Tilsynsrapport og indskærpelse af stop for under- vognsbehandling og afledning af spildevand til kloak uden tilslutningstilladelse.

28. januar 2026

Sagsnr.
2026-0009841

Foto: Sprøjtepistol (det sølvfarvede greb) Brugte dåser med undervognsmiddel

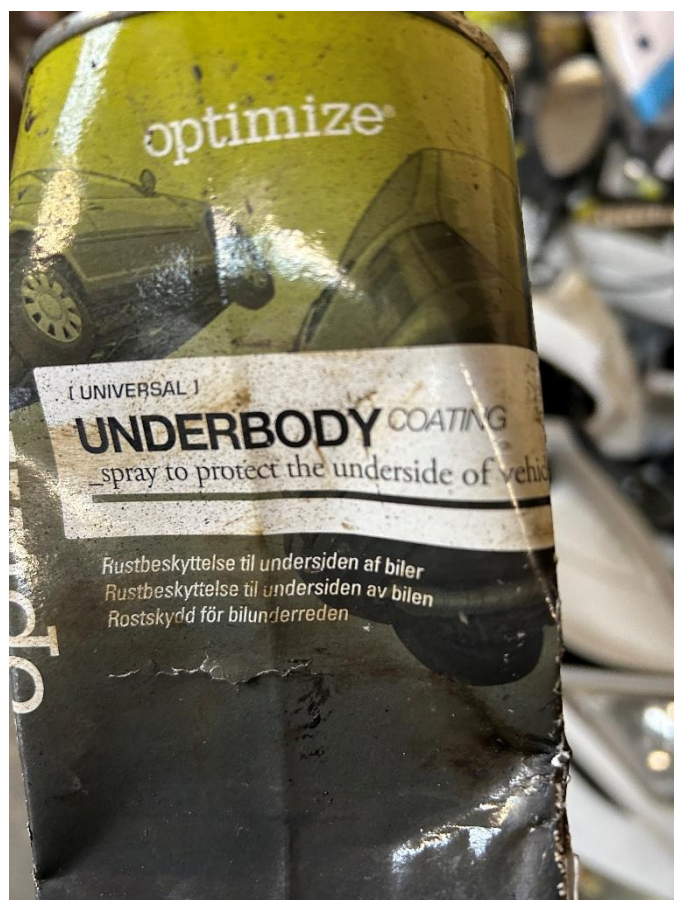
Der lå udstyr fremme til undervognsbehandling, ligesom der var brugte beholdere med undervognsbehandlingsmidler. Se foto.

Klima-, Miljø og Teknikforvaltningen indskærper at aktiviteten skal stoppes inden fredag den 30. januar 2026 kl. 10.00. Hvor forvaltningen vil udføre tilsyn på adressen. Udstyr til undervognsbehandling herunder sprøjtepistol og midler skal være fjernet fra værkstedet

Såfremt indskærpelsen ikke efterkommes, vil Klima-, Miljø og Teknikforvaltningen nedlægge forbud mod drift af undervognsbehandlingsanlægget og sagen vil blive politianmeldt.
